MPL/PF/FZ/241/3/03/25

Dotyczy: postępowania prowadzonego w trybie przetargu nieograniczonego na podstawie ustawy z dnia 11.09.2019 r. Prawo zamówień publicznych (Dz. U. z 2024 r., poz. 1320, t.j. z dnia 30.08.2024 r. z późn. zm.) zwanej dalej "ustawą PZP" lub „PZP” pn. „**Rozbudowa terminalu pasażerskiego Kraków Airport etap I – część T6**”.

Na podstawie art. 135 ust. 2 ustawy PZP w związku z wpływieniem pytań do SWZ Zamawiający udziela następujących wyjaśnień:

Pytanie nr 550

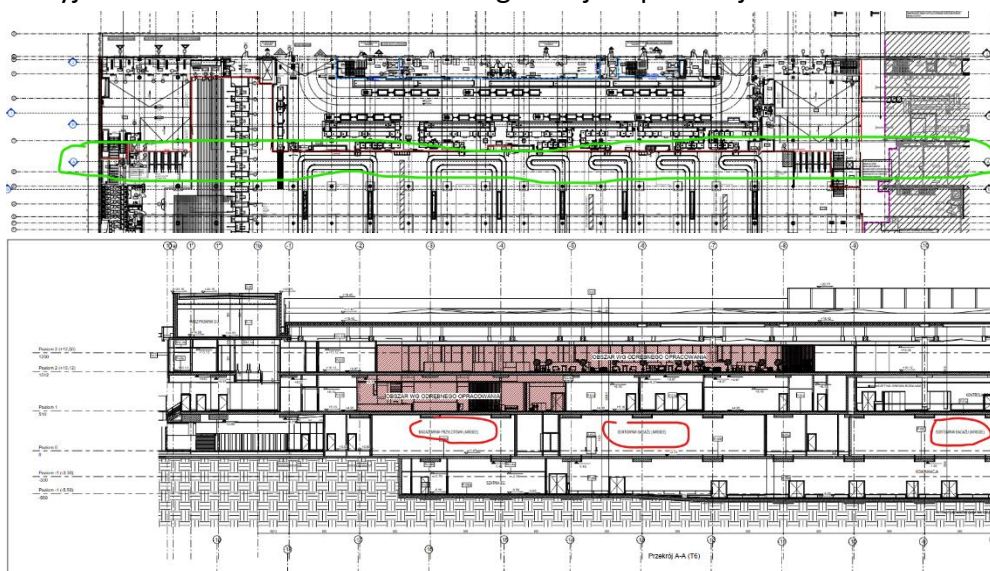
PRZEKRÓJ A-A - Według rzutów architektonicznych przekrój A-A przechodzi bez załamań, pomiędzy osiami T i S' - na parterze przez Halę odbioru bagażu, natomiast rysunek przekrój A-A pokazuje na parterze cięcie przez BAGAŻOWNIA PRZYLOTOWA / SORTOWNIA BAGAŻU. Prosimy o wyjaśnienie rozbieżności i właściwego miejsca przekrój A-A.

Pytanie nr 551

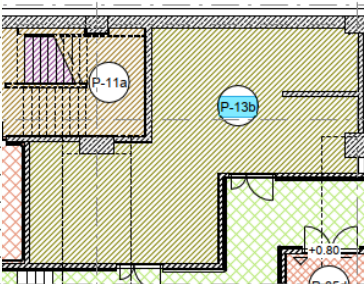
PRZEKRÓJ A-A - Według rzutów architektonicznych przekrój A-A przechodzi bez załamań, pomiędzy osiami T i S' - na parterze przez Halę odbioru bagażu, natomiast rysunek przekrój A-A pokazuje na parterze cięcie przez BAGAŻOWNIA PRZYLOTOWA / SORTOWNIA BAGAŻU. Prosimy o wyjaśnienie rozbieżności i właściwego miejsca przekrój A-A.

Zamawiający odsyła do odpowiedzi na pytanie nr 550.

Pytanie nr 585

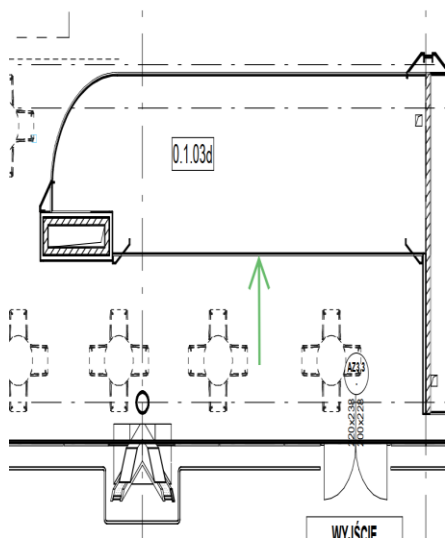
Prosimy o podanie specyfikacji technicznych dla wyłazów dachowych i świetlików znajdujących się na dachu budynku T6 w części korytarzy rękawowych i wież nr 5, 6 i 7.

Pytanie nr 586

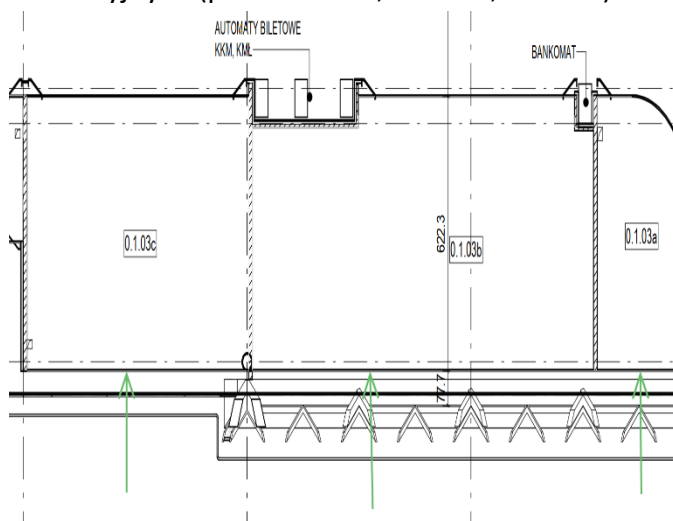
Prosimy o potwierdzenie, że w miejscu zaznaczonym na rysunku poniżej należy przyjąć okładzinę SC-3d.

Schematy okładzin ściennych znajdują się pod numerami:

083MPL-PFU-A-SC-R00-302-T6

083MPL-PFU-A-SC-R01-303-T6

083MPL-PFU-A-SC-R02-304-T6

Pytanie nr 671**KONSTRUKCJA**

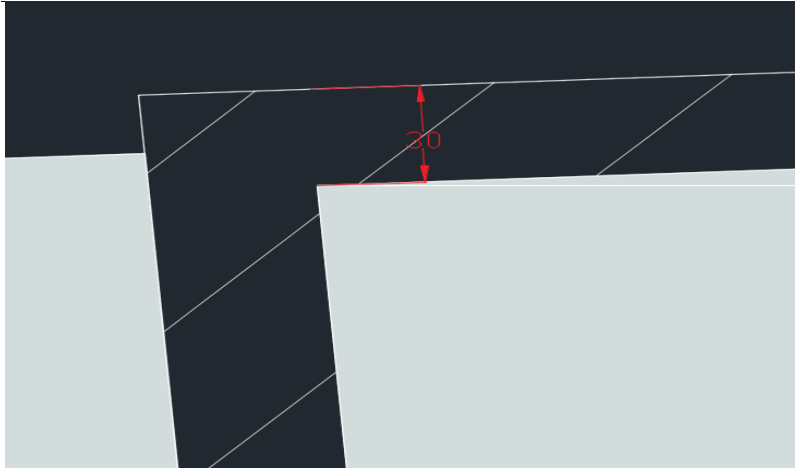
Prosimy o wskazanie, jaka jest poprawna zakładana projektowo grubość ścianki blachownic Bl 1200x350x30/18, które stanowią dźwigary główne konstrukcji dachu w osiach D'-T. Według dokumentacji rysunkowej grubość ścianki to 30 mm, zaś wg opisu technicznego konstrukcji wskazana grubość ścianki to 18 mm.

Pytanie nr 672

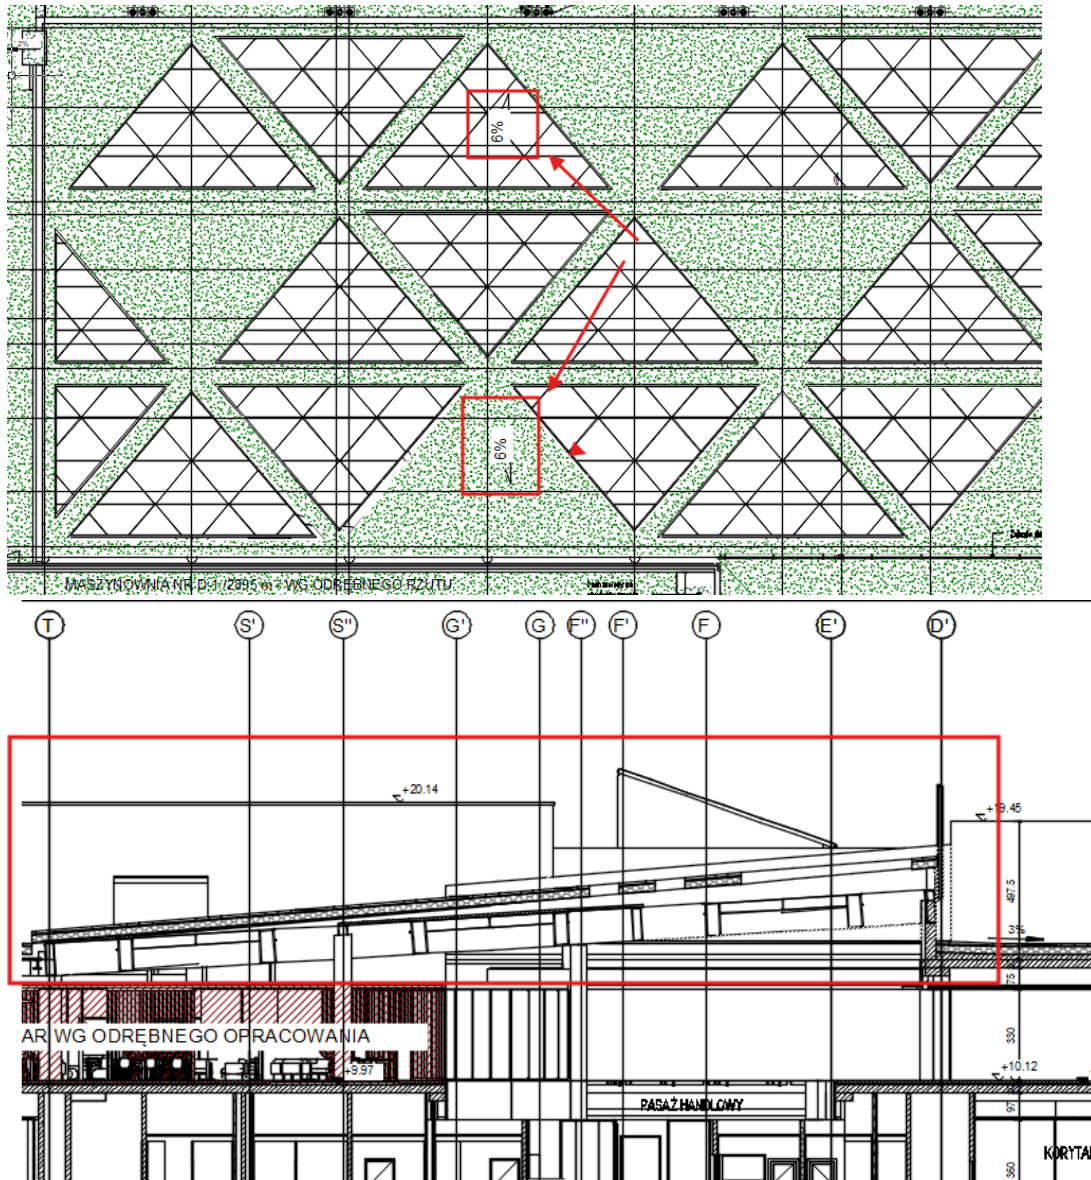
Zwracamy się o wskazanie poprawnych wartości przedmiaru zbrojenia konstrukcji żelbetowej. W pozycji tonażu stali w przypadku stropów oraz słupów określone w przedmiarze tonaże stali stanowią objętość betonu elementu, nie zaś tonaż stali zbrojenia, nie przemnożono przez zakładany wskaźnik zbrojenia.

1.5.10		Zbrojenie konstrukcji żelbetowej			
36	KNR 2-02 0290-02	Przygotowanie i montaż zbrojenia elementów budynków i budowli	t		
d.1.5.1 0					
	fundamenty 130kg/m3	(poz.17 + poz.18 + poz.19 + poz.20) * 130,0		1 286 857,780	
	strop 125kg/m3	(poz.30 * 0,20 + poz.31 * 0,30 + poz.32 * 0,35 + poz.33 * 0,25)		3 876,678	
	pasma sprężane 140kg/m3	poz.34 * 140,0		101 731,140	
	słupy 300kg/m3	(poz.21 + poz.22 + poz.23)		352,198	
	ściany 120kg/m3	(poz.24 * 0,20 + poz.25 * 0,25 + poz.26 * 0,30 + poz.27 * 0,37 + poz.28 * 0,4 + poz.29 * 0,5) * 120,0		290 273,270	
	schody 120kg/m3	poz.35 * 0,33 * 120,0		6 487,272	
		A (Obliczenie pomocnicze)		1 689 578,338	
		poz.36 A / 1000	t	1 689,578	
				RAZEM	1 689,578
37	kalk. własna	Przygotowanie i montaż zbrojenia sprężonego, specyfikacja zgodnie z projektem	m		
d.1.5.1 0					
		971,06 * 5	m	4 855,300

Zaktualizowano przedmiar - poz. 36 o wskaźniki zbrojenia oszacowane orientacyjnie na tym etapie dokumentacji - uzupełniono wg załącznika do niniejszej odpowiedzi.
